RELATÓRIO DE FISCALIZAÇÃO TÉCNICA DOS SISTEMAS DE ÁGUA E ESGOTO DO MUNICÍPIO DE LINDÓIA

PRESTADOR: PREFEITURA MUNICIPAL DE LINDÓIA

Verificação de Não Conformidades

Americana, Janeiro de 2026

Foto 1 - Vazamento nos registros.

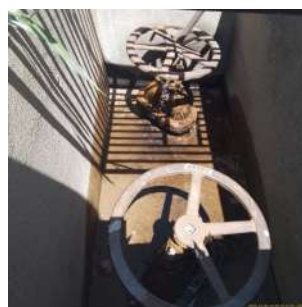
Durante a visita foram observados diversos vazamentos, nos registros, assim como na estrutura do reservatório.
